Memorando
DSH -851 -2022

Asunto: Evaluación del EsIA del proyecto “Línea de Transmisión de 230 kV Sabanitas –Panamá III”

INFORME TÉCNICO No. DSH-100- 2022

“LÍNEA DE TRANSMISIÓN DE 230 KV SABANITAS-PANAMÁ III”.

Red Hídrica "Línea de Transmisión de 230 kV Sabanitas- Panamá III".

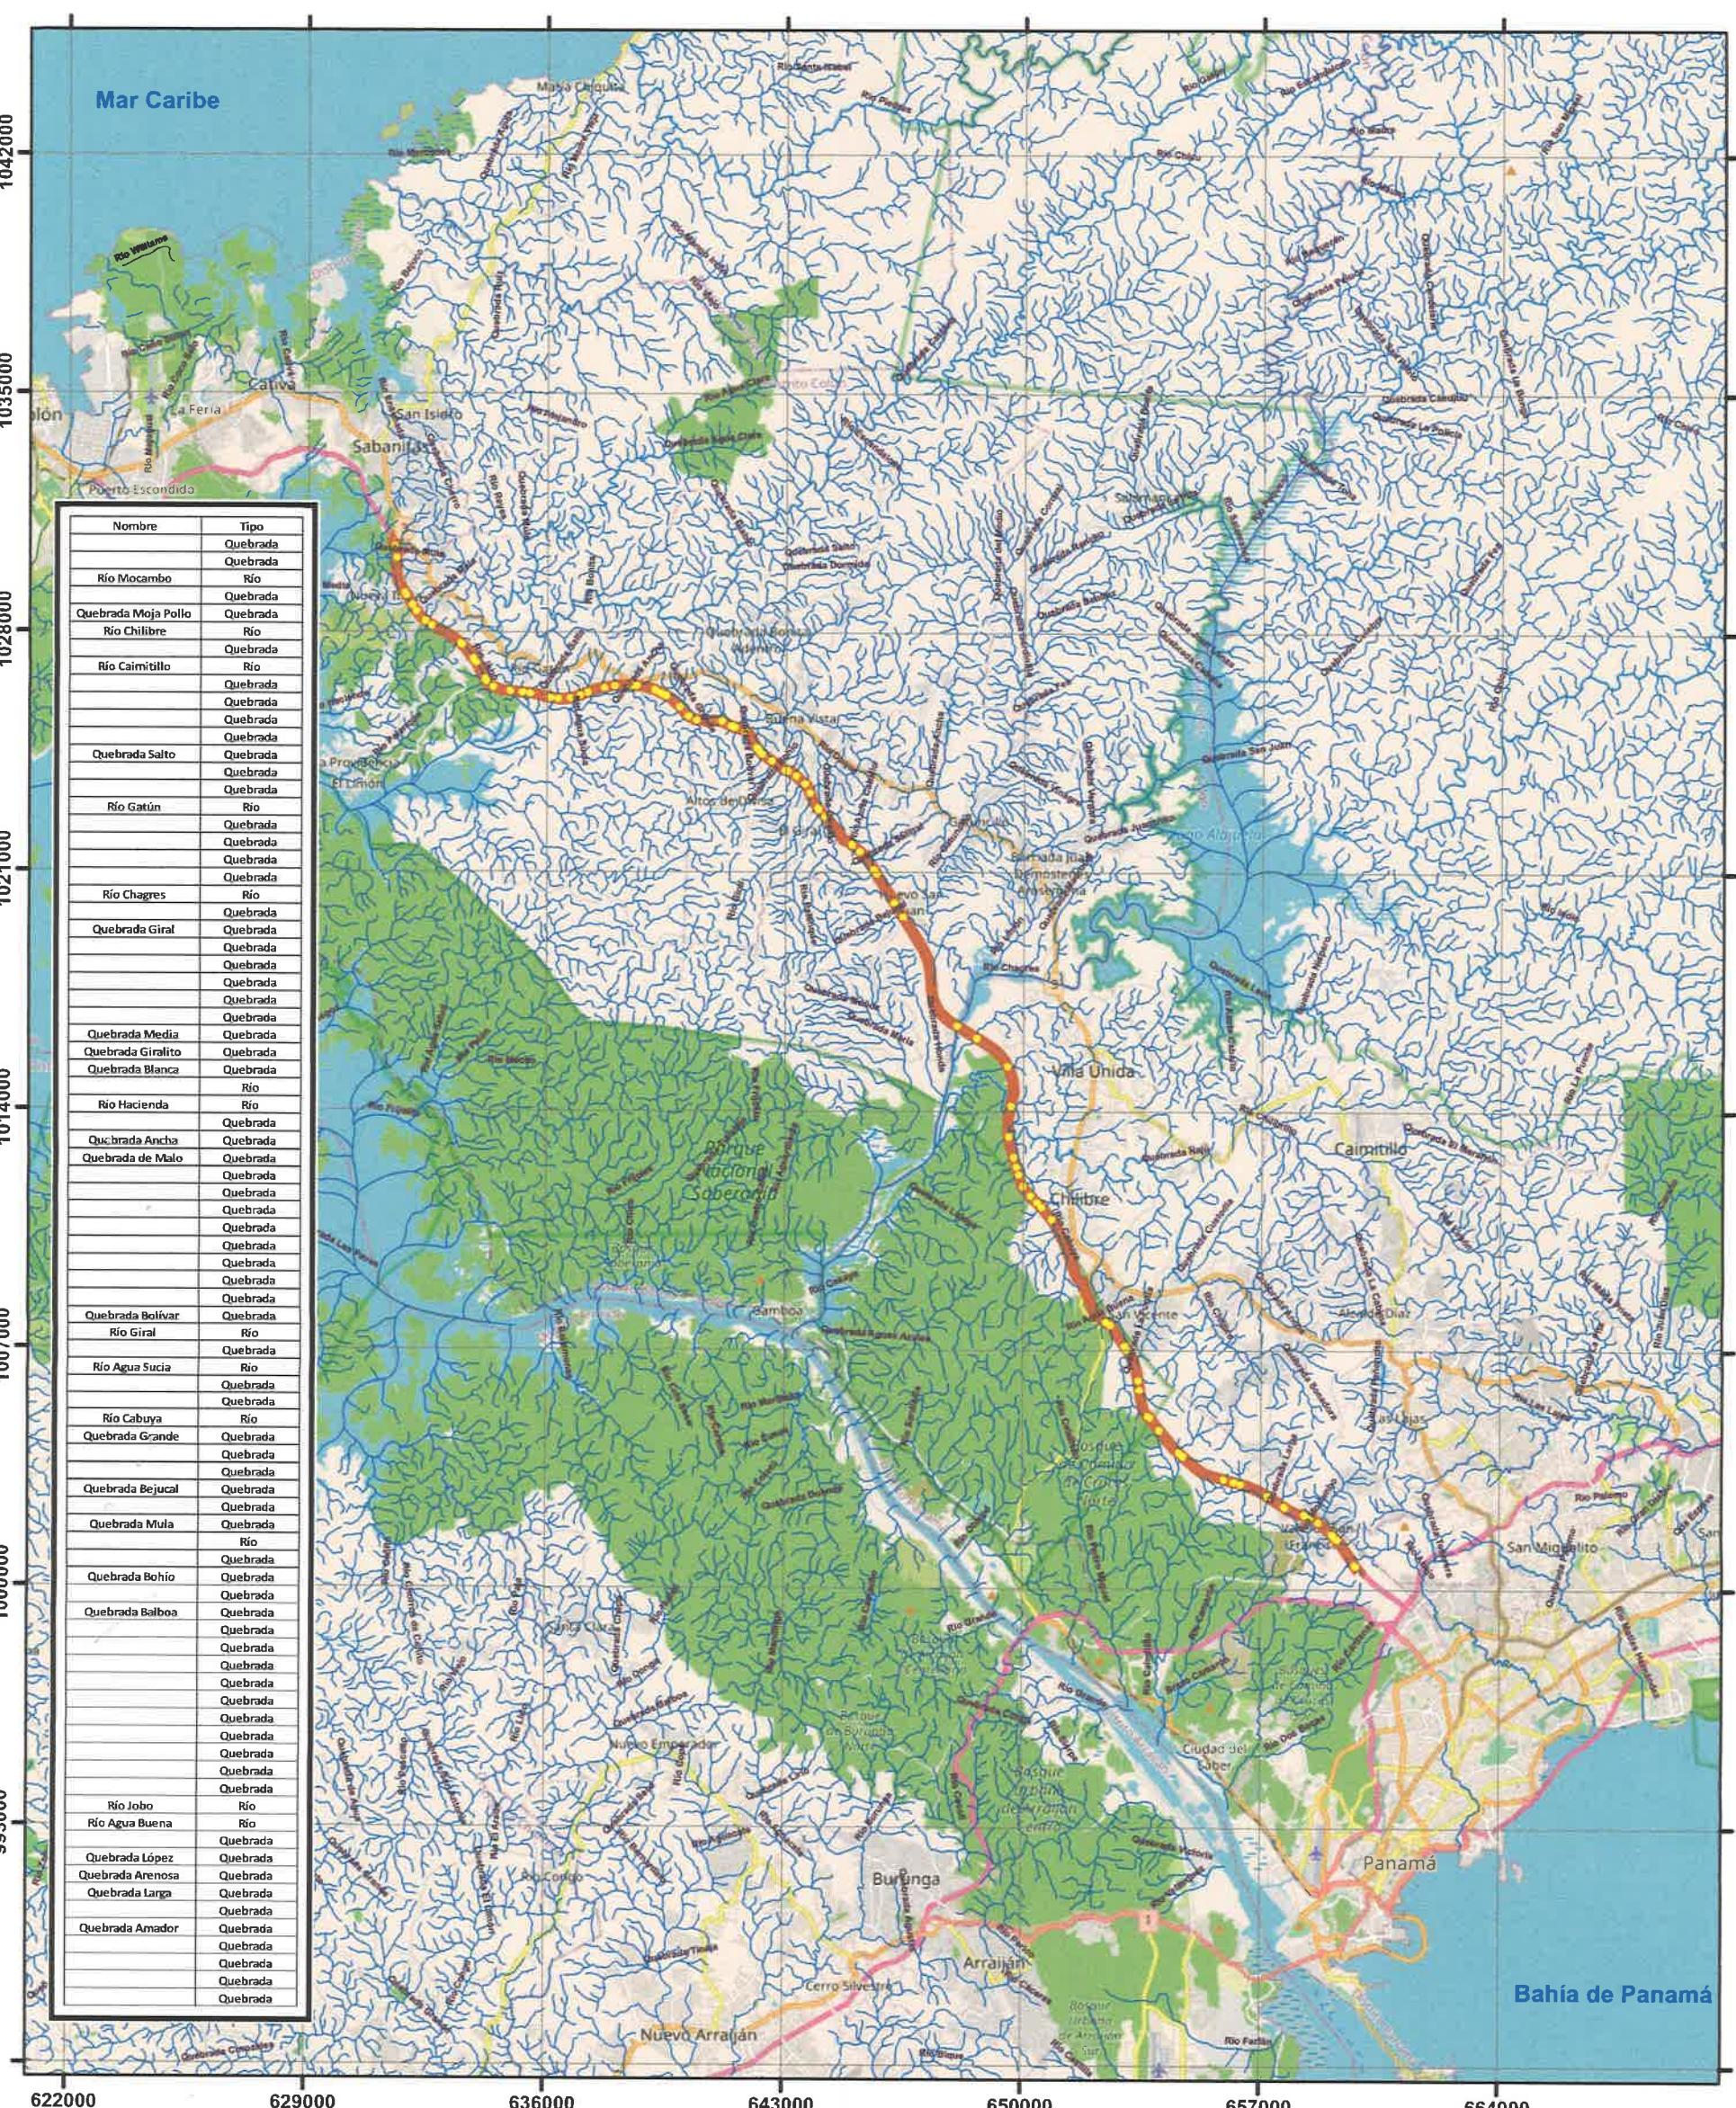
De acuerdo a las coordenadas del alineamiento del proyecto; el mapa generado por el Geógrafo del Departamento de Recursos Hídricos señala la existencia de ochenta y cuatro 84 fuentes hídricas (drenaje natural). Sin embargo no contamos con las coordenadas de ubicación de las doscientos sesenta y ocho (268) torres de conducción para poder comparar las distancias de ubicación de las mismas versus las fuentes hídricas detectadas.

Si requiere ampliación, ya que no se puede realizar el análisis sobre las fuentes hídricas dada la falta de las coordenadas de ubicación de las 268 torres de conducción.
